改善箇所説明図

基準不適合発生箇所

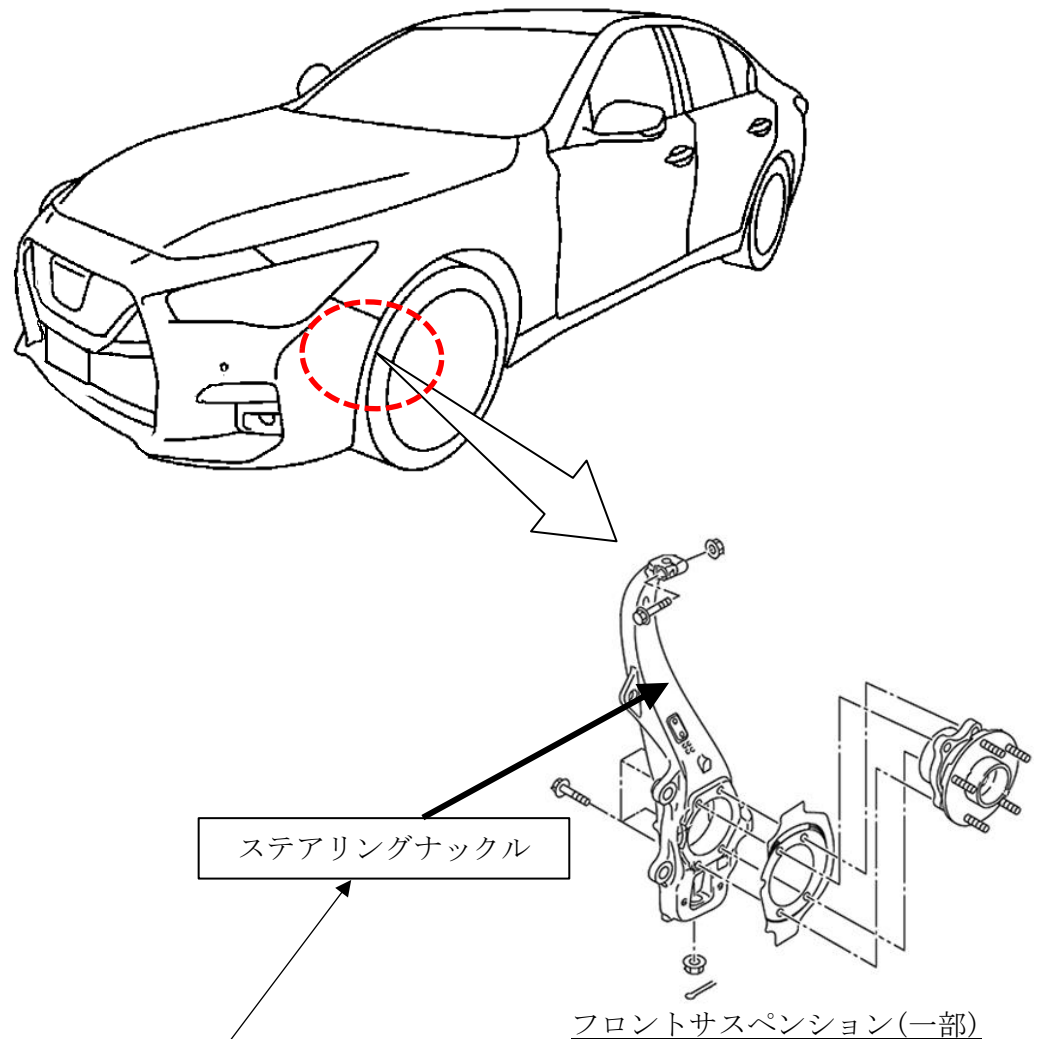
ステアリングナックルにおいて、製造工程の熱処理が不適切であったため、強度が低下しているものがあり、大きな力がかかった場合に変形してホイールアライメントに狂いが生じるおそれがある。また、そのままの状態で使用を継続すると、最悪の場合、ステアリングナックルが破断して走行不能となるおそれがある。

全車両、当該ステアリングナックルを良品と交換する。

識別：銀色のシールをモデルナンバープレートに貼り付ける。
